Perusteltu päätelmä:

Kuva 1. Kiviaineksen oton tuottaman ympäristömelun leviämiskartta, VE 3, Louhinnan aloitus, Suunnittelualueen 2 pintamaavalli ($k=4m$) on huomioitu mallinnuksessa

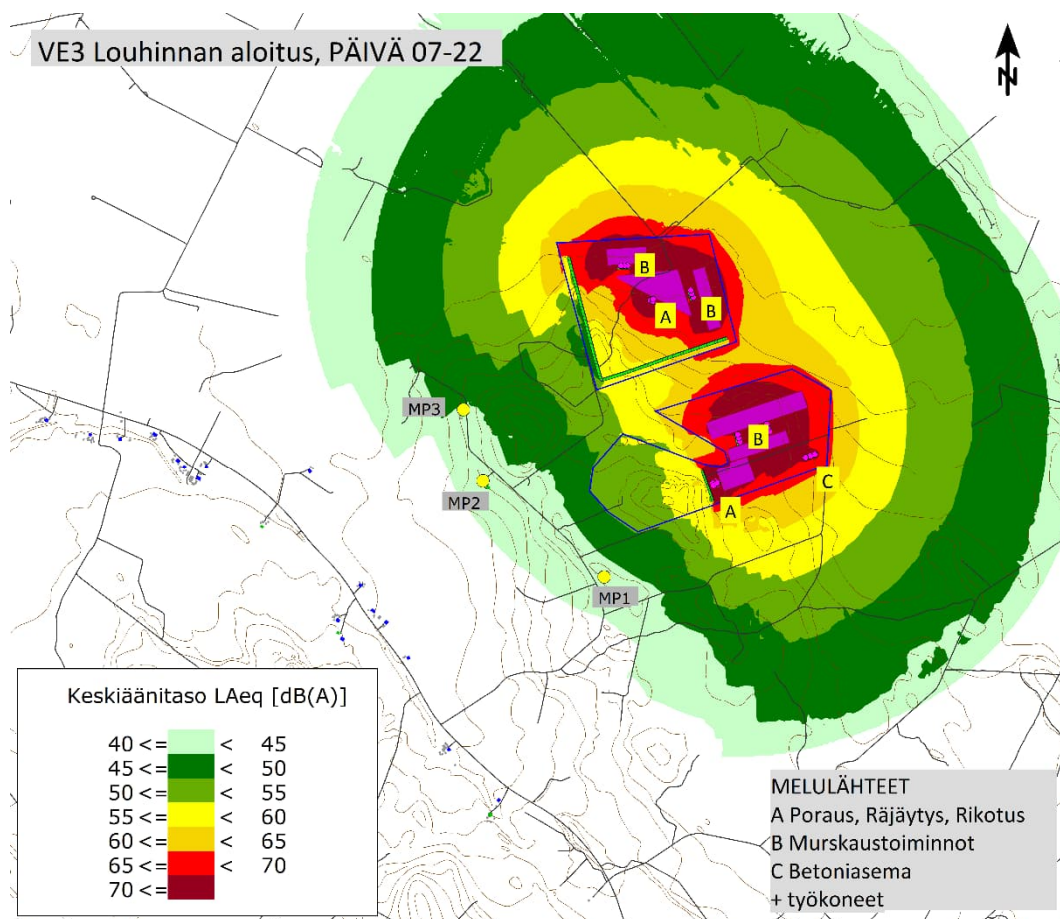
Arviointiselostuksen kappaleessa 10.3.1 kerrotaan ainoastaan hankevaihtoehdon VE1 aloitustilanteen louhintatoimien suojauksen tapahtuvan pintamaasta rakennetulla meluvallilla louhittavan rintausten kohdalla. Kuitenkin aloitustilannetta kuvaavissa mallinuksissa VE2 ja VE3, ovat pintamaasta kasatut meluvallit kuvattu myös VE2 louhinta-alueen laidalle. Arviointiselostuksen liitteen 6 karttaliitteissä (melumallinnus, aloitustilanne, päivä 07-22, VE2 ja VE3) kartan kuvaustekstissä on myös ilmoitettu mallinnuksessa käytetystä pintamaavallista. Yhteysviranomaisen mielestä melumallinnus aloitustilanteesta voi olla harhaanjohtava tai jopa väärä, jos pintamaasta tehtyä melusuojausta ei todellisuudessa toteuteta mallinnuksen mukaisesti hankealueen VE2 (myös vaihtoehdossa VE3) laidalle, sen mahdollisesti toteutuessa. Koska suojaamattomia mallinuksia ei ole esitetty arviointiselostuksessa, tulisi ne yhteysviranomaisen mielestä esittää mahdollisen lupahakemuksen yhteydessä, tilanteissa, jossa VE2 louhinta aloitetaan ilman pintamaavallia.

Ympäristömeluvaikutusten lieventämiskeinot ovat esitetty kappaleessa (11.4.7). Yhtenä lieventämiskeinona on esitetty suunnittelualueen 1 louhintatoimien suorittaminen pintamaasta tehdyn meluesteen takana. Pintamaavallia ($k=6m$) siirretään louhintarintausten edetessä ja näin varsinkin maanpinnan tasolle sijoittuvien melulähteiden (erit. poraus) meluvaikutuksia pystytään rajoittamaan. Suunnittelualueen 2 louhinnan alueella tätä meluntorjuntatoimenpidettä ei ole tarpeen tehdä, koska melulähteet sijaitsevat kauempana häiriintyvistä kohteista. Ympäristövaikutusten arviointiselostuksen mallinuksissa oli kuvattu VE2 ja VE3 tilanteissa suunnittelualueen 2 laidalle pintamaavalli ($k=4m$). Tämä pintamaavalli sijoittuu kauaksi melulähteistä, joten sen melua rajoittava vaikutus on olematon ja siksi sitä ei ole esitetty meluntorjuntatoimenpiteenä. Alla olevissa kuvissa on mallinnustulokset pintamaavallin kanssa ja ilman pintamaavallia louhinnan aloitustilanteessa vaihtoehdossa VE3.

Tuloksien perusteella havaitaan, että suunnittelualueen 2 pintamaavallilla ei ole vaikutusta lähimpien häiriintyvien kohteiden meluun, vaan vaikutus rajautuu vallin välittömään läheisyyteen. Ilman pintamaavallia saadut tulokset lähimmissä häiriintyvissä kohteissa ovat samat kuin taulukossa 11-3 (koostetaulukko dB-tuloksista) esitetyt arvot. Sama tarkastelu on tehty tilanteelle VE 2 samoin johtopäätöksiin.
